改善箇所説明図

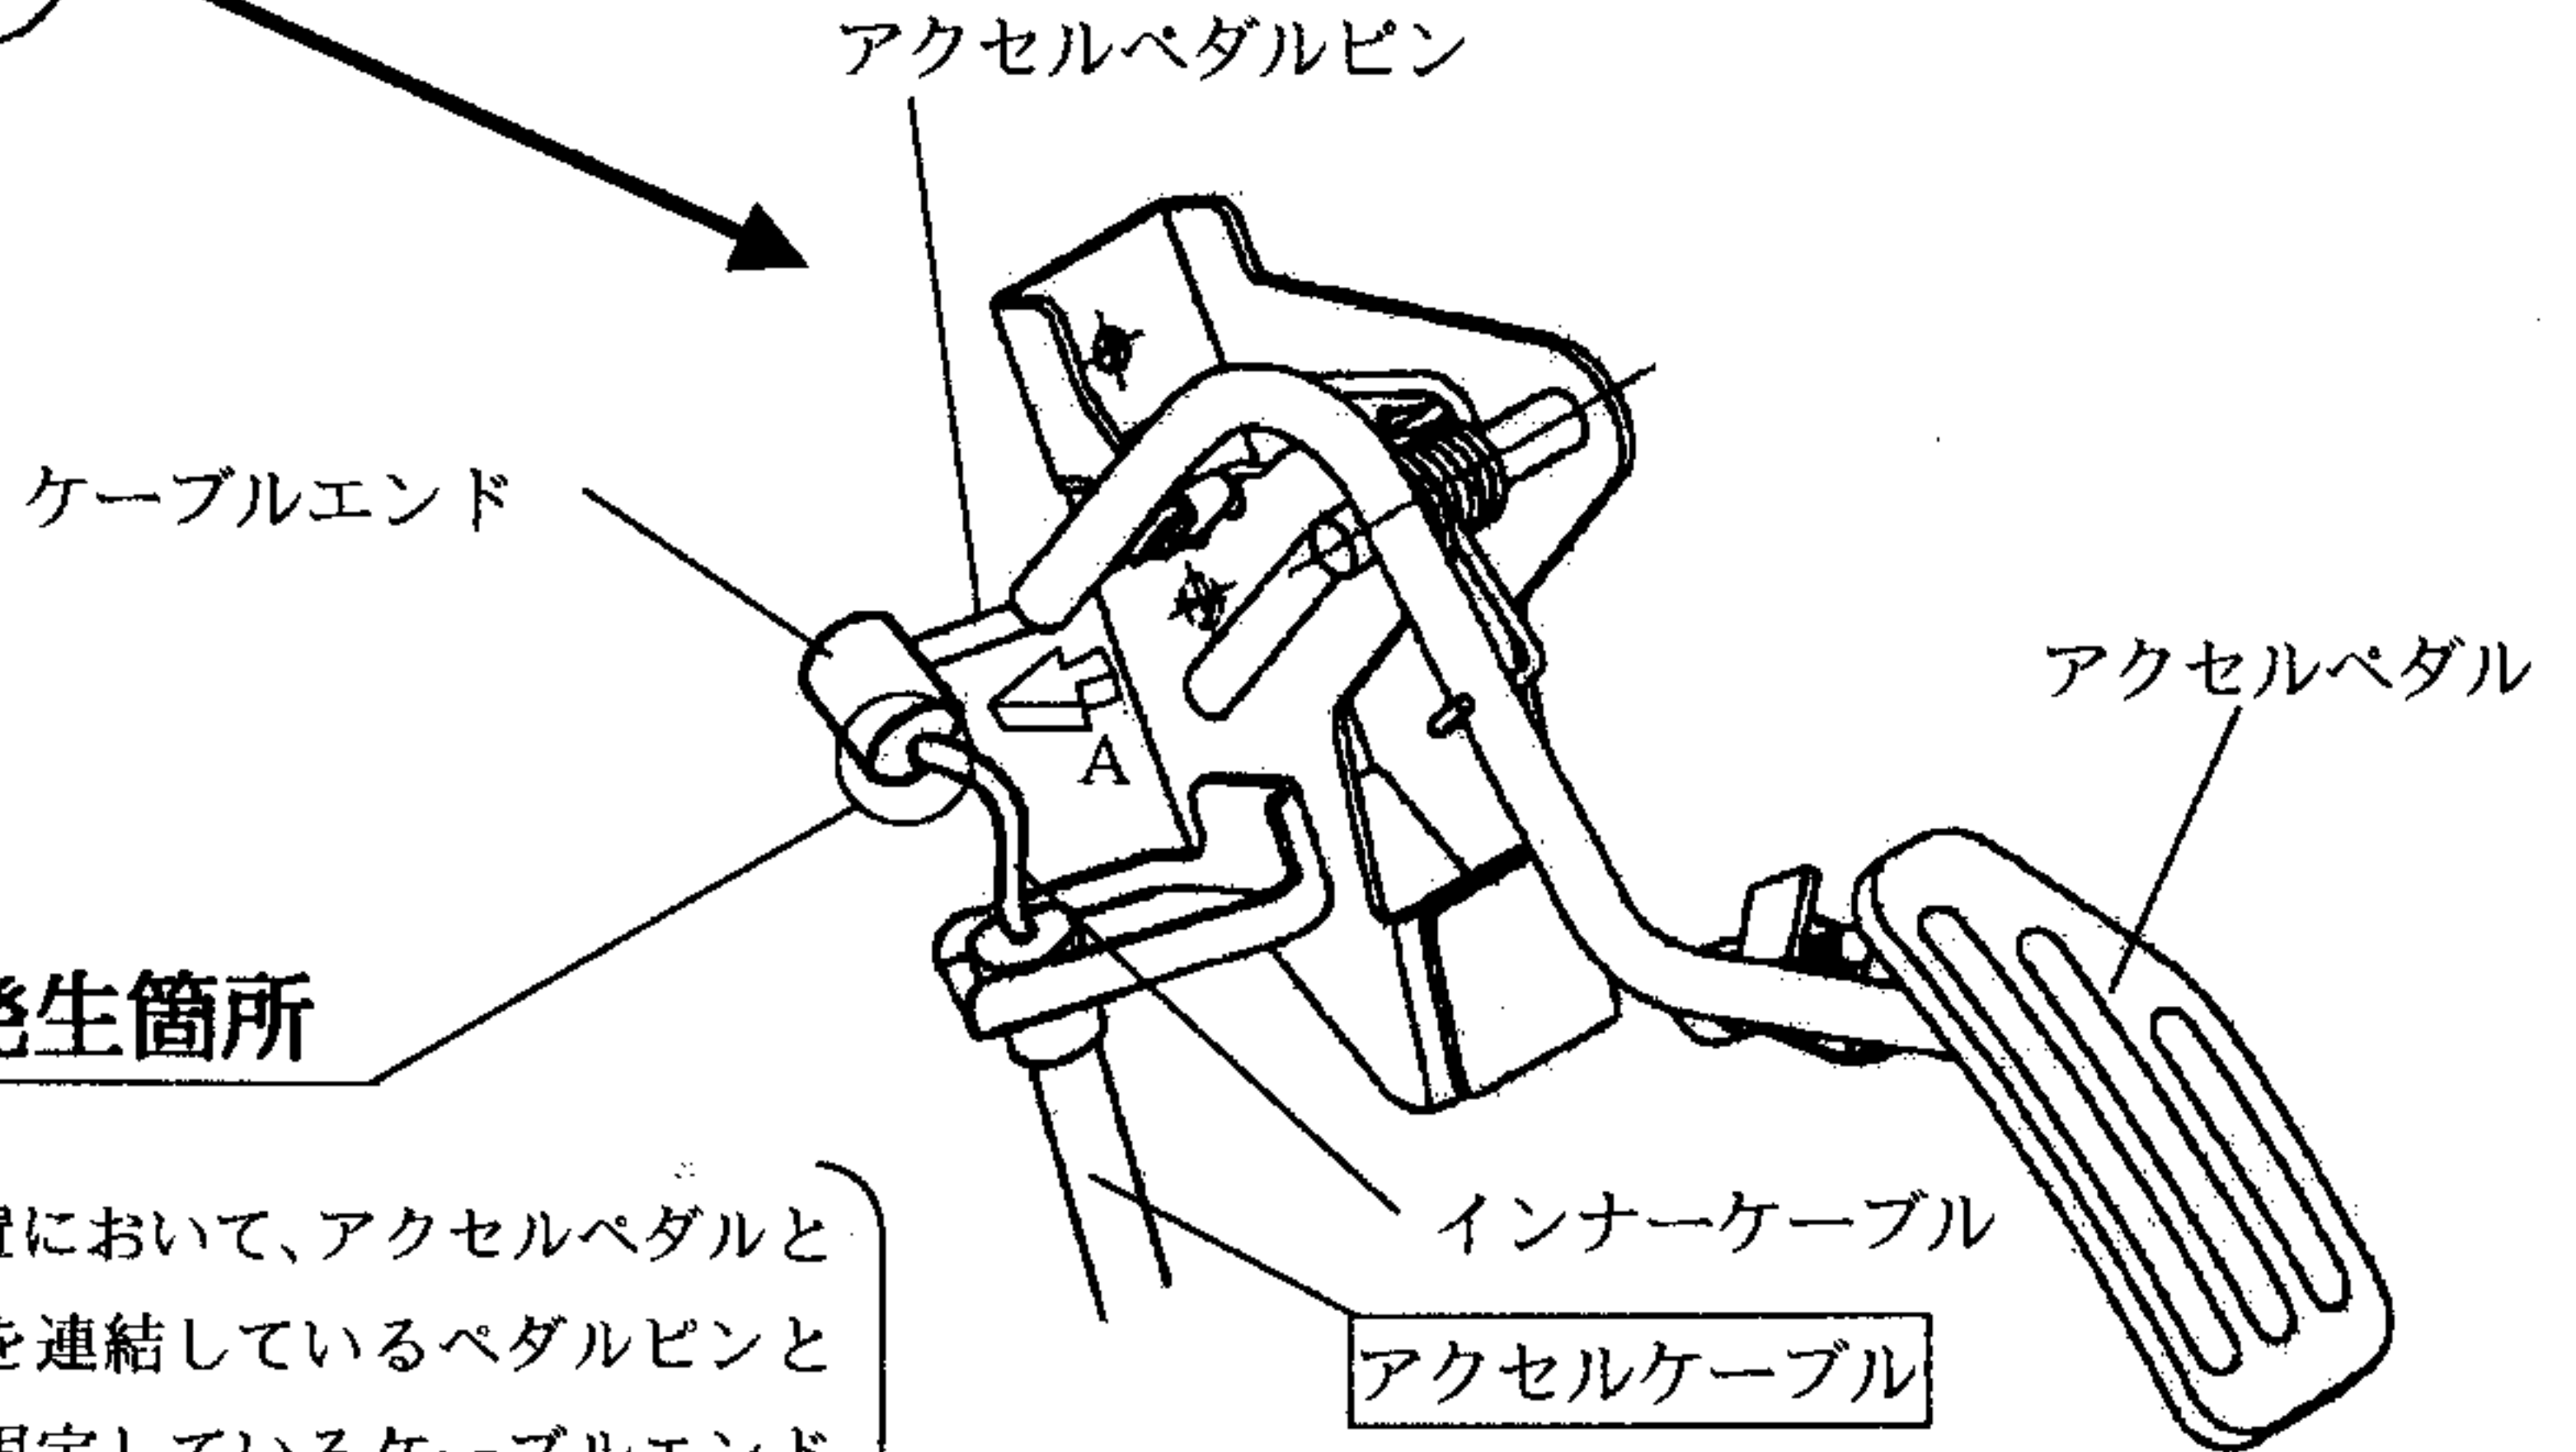
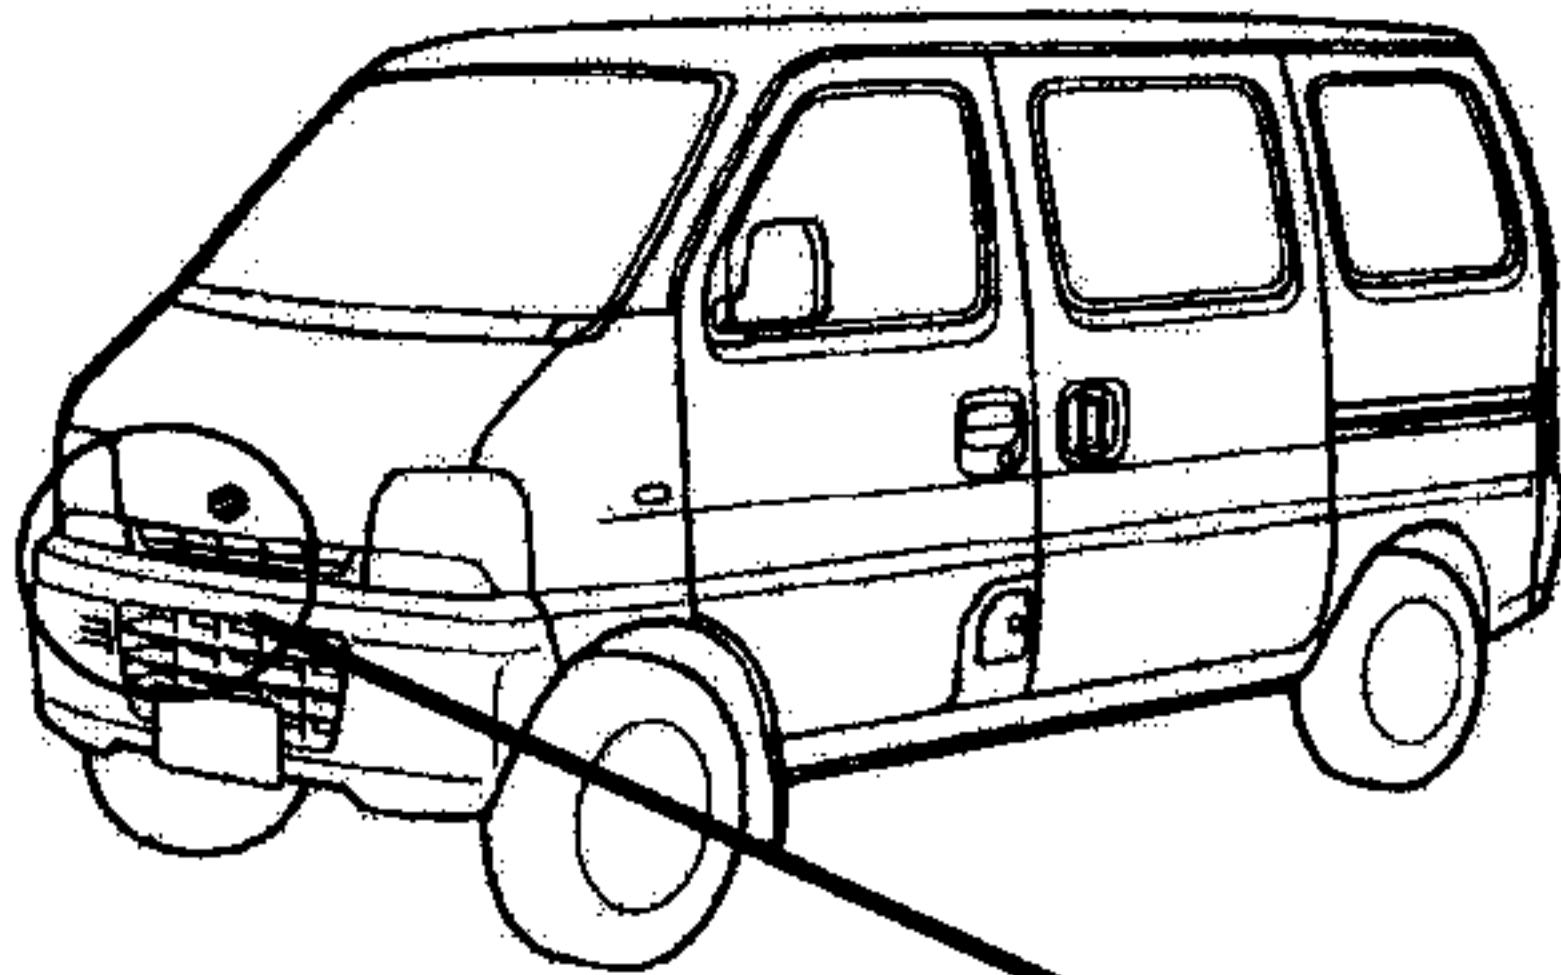
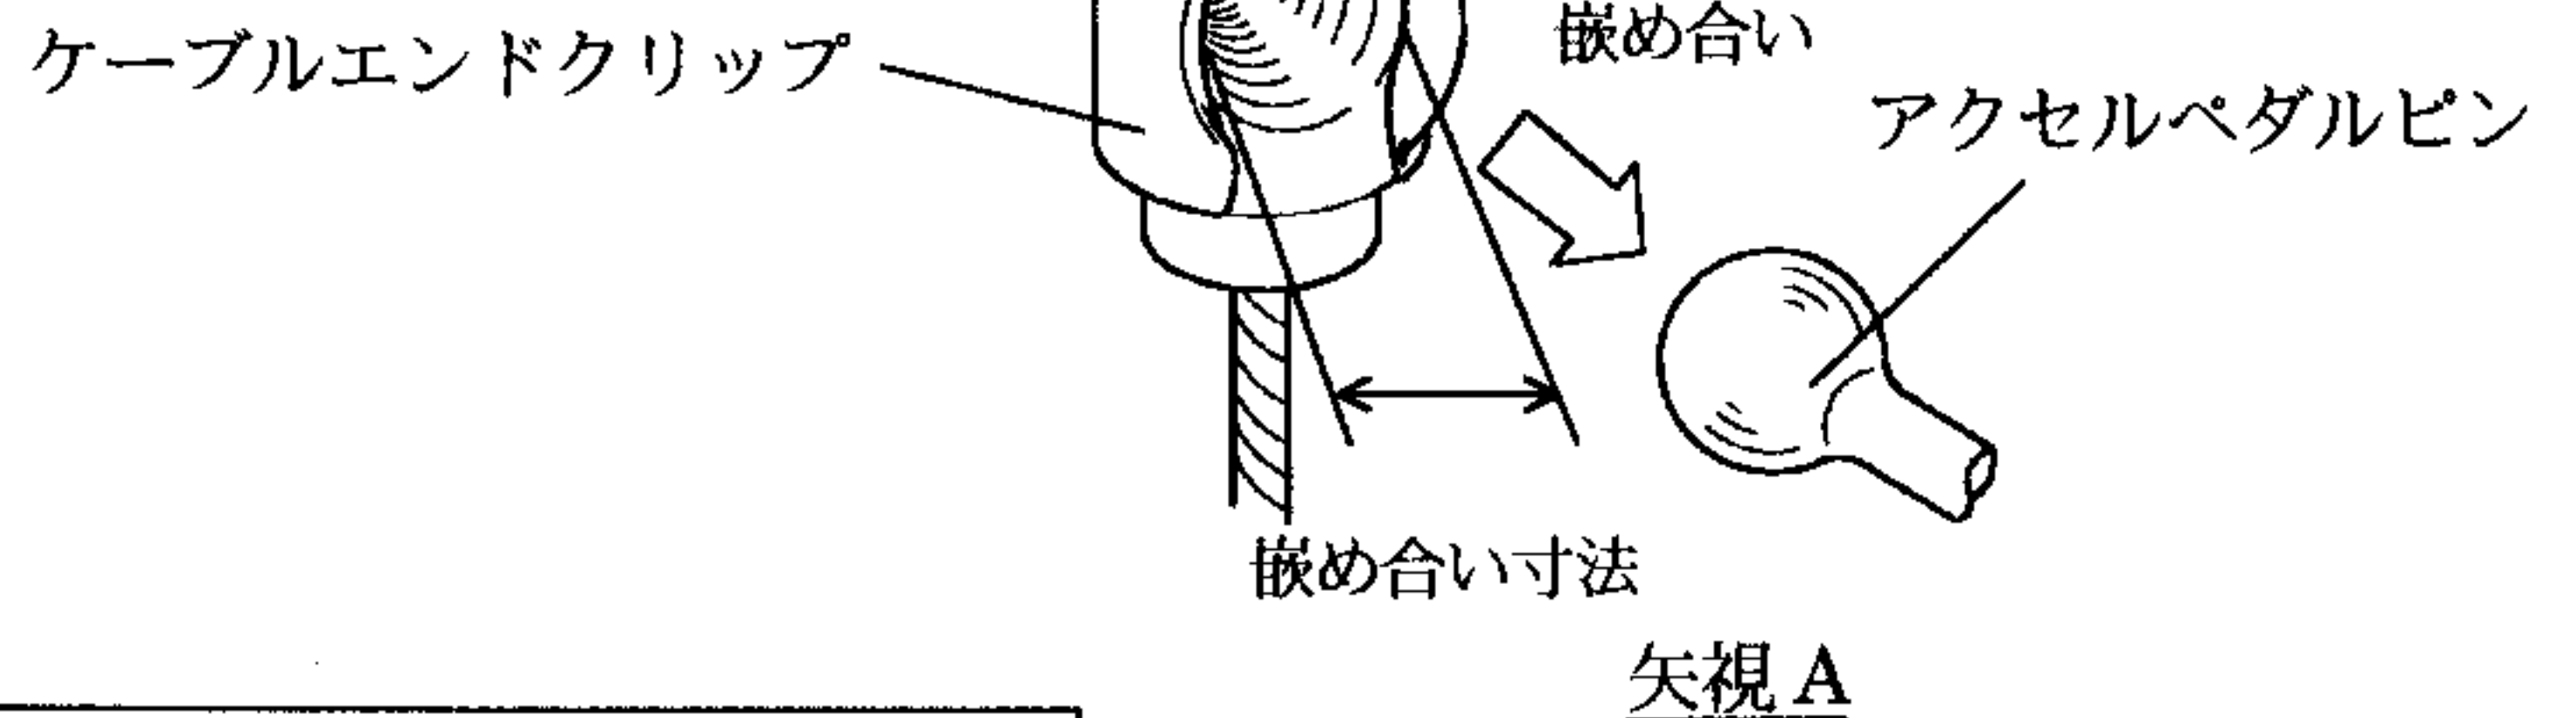
基準不適合発生箇所

原動機の加速装置において、アクセルペダルとアクセルケーブルを連結しているペダルピンとケーブルエンドを固定しているケーブルエンドクリップの嵌め合い寸法が不適切なため、嵌合部が滑らかに回転しないものがあり、そのままの状態で使用を続けると、ペダル操作によりインナーケーブルが屈曲し、最悪の場合、当該ケーブルが折損し、走行不能に至るおそれがある。

全車両、当該ケーブルを対策品と交換する。

識別：アクセルケーブルのエンジン側パイプ部に黄色ペイントを塗布する。
